拉合尔水与污水管理项目（LWWMP）

AIIB项目编号P000074合同编号0074-PAK-01

第一次标前会议纪要

**拉合尔污水与排水管理项目（LWDMP）——从LARECHS COLONY至
GULSHAN E RAVI的污水系统，拉合尔（采用非开挖技术）**

附件-1

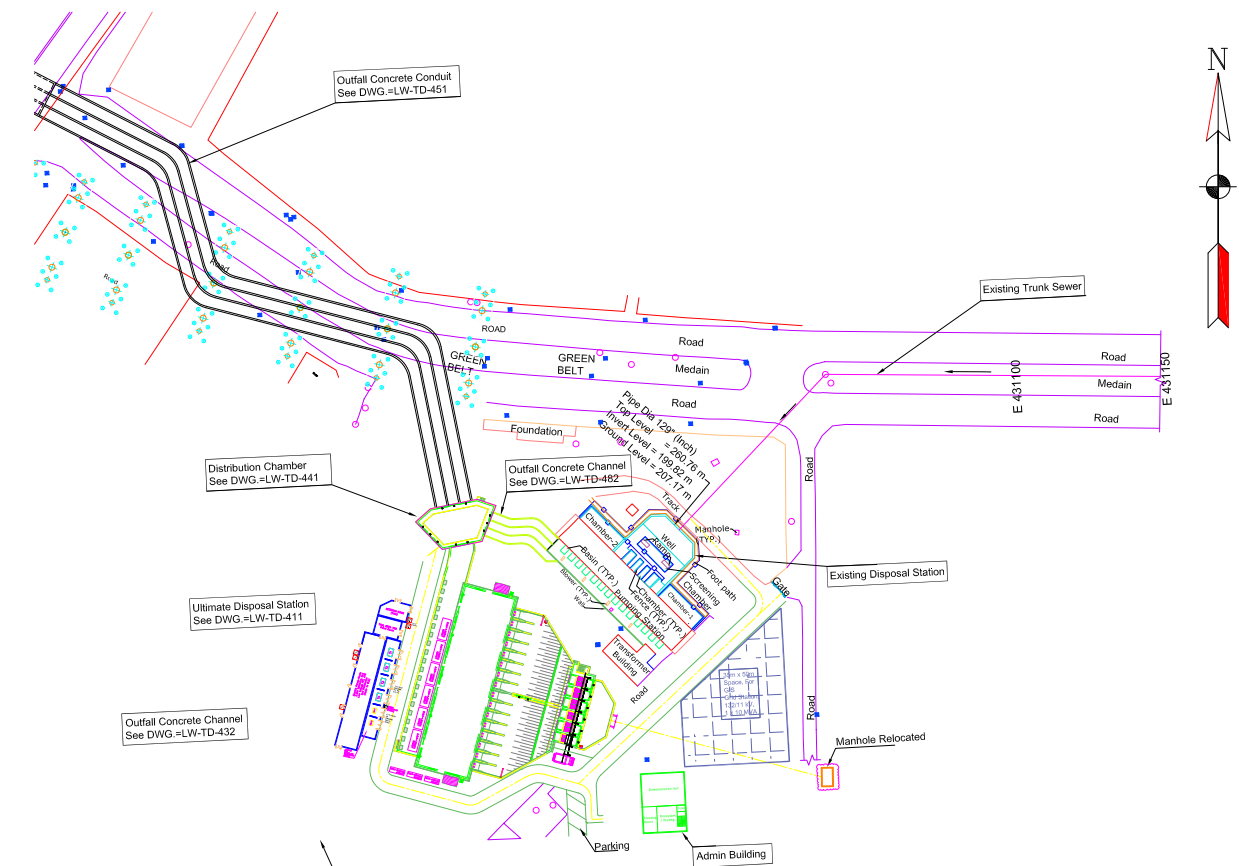
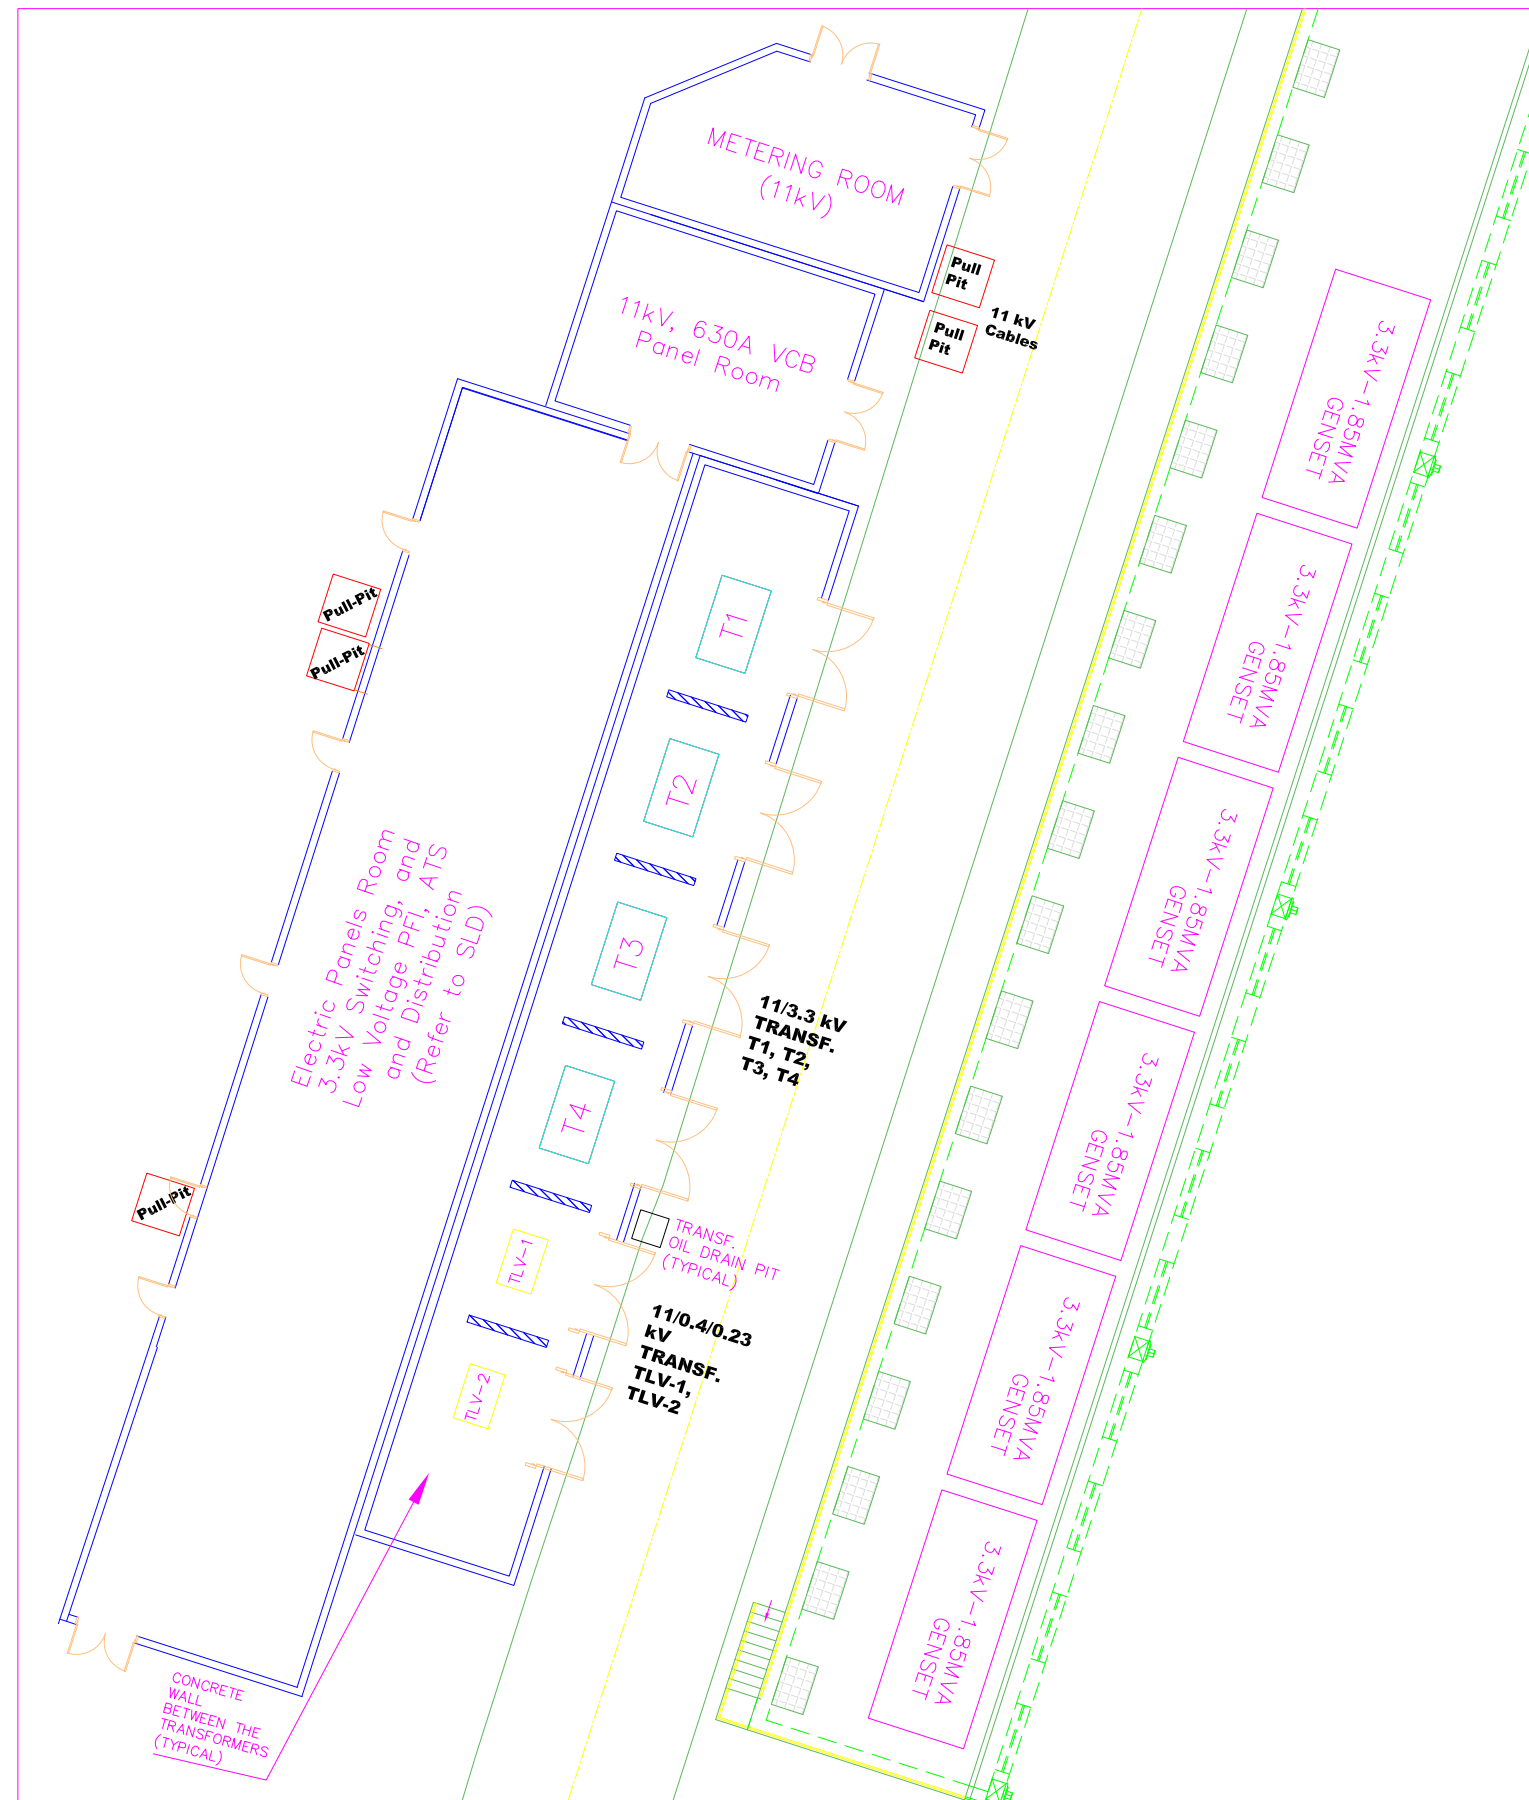
序号	参考章节	疑问	业主的答复															
		）。恳请客户确认所需数量。																
63.	第2卷，第二部分，第6节——业主要求，技术规范和详细电气配置。第6-79页。 序号9——中压配电盘	<table border="1"><tr><td rowspan="4">9</td><td rowspan="4">MV Electric Panel</td><td>2330 x 1405 x 800</td><td rowspan="4">IEC 62271-200, 62271-100, 62271-1, 60529</td><td>MV Switchgear 3.3kV Rated Voltage Level Incoming Panel: 630A VCB</td><td>4</td></tr><tr><td>2330 x 1405 x 800</td><td>Bus Riser panel</td><td>4</td></tr><tr><td>2330 x 1505 x 650</td><td>Outgoing Feeders: 04 Nos x 400Amp VCB for Motors</td><td>4</td></tr><tr><td>2225 x 1700 x 2092</td><td>Starter Panels: Variable Frequency Drive 525kW, 3.3kV</td><td>16</td></tr></table> 我们注意到MV / 3.3kV主厂开关设备的招标规范与单线图（图号LW-TD-491）之间存在某些不一致之处，概述如下：1）母线联络—规范中未提及，但图纸LW-TD-491中显示。2）母线提升屏—规范中指示四（04）面，而图纸LW-TD-491中指示七（07）面，与母线联络屏的数量相对应。3）泵电机出线MV馈线—规范中指示四（04）面，而图纸LW-TD-491中显示十六（16）面。4）MV发电机进线—图纸LW-TD-491中显示四（04）面发电机进线，但规范中未提及。请确认实际要求。	9	MV Electric Panel	2330 x 1405 x 800	IEC 62271-200, 62271-100, 62271-1, 60529	MV Switchgear 3.3kV Rated Voltage Level Incoming Panel: 630A VCB	4	2330 x 1405 x 800	Bus Riser panel	4	2330 x 1505 x 650	Outgoing Feeders: 04 Nos x 400Amp VCB for Motors	4	2225 x 1700 x 2092	Starter Panels: Variable Frequency Drive 525kW, 3.3kV	16	1) 特此澄清，招标图纸LW-TD-491中所示的母线联络柜构成中压/3.3kV开关柜组件的组成部分。由于其功能上与断路器控制的进线/出线柜相同，其设计和性能要求完全涵盖在符合IEC 62271的现有中压开关柜规范中，因此投标人应将其纳入。 2) 特此澄清，母线提升装置应由中压开关柜制造商按照IEC 62271提供。 3) 特此澄清，每台中压变频器驱动的泵电机应配备专用的出线断路器，如附件一中所附的单线图（LW-TD-491）所示。规范中提及的四（04）台断路器是指馈线。总体所需数量仍为十六（16）路出线中压电机馈线，按四（04）台一组布置。此外，建议投标人按照附件一中所附的单线图（LW-TD-491）进行投标。 04) 请参阅上文序号50处我们关于发电机进线规范的回复。
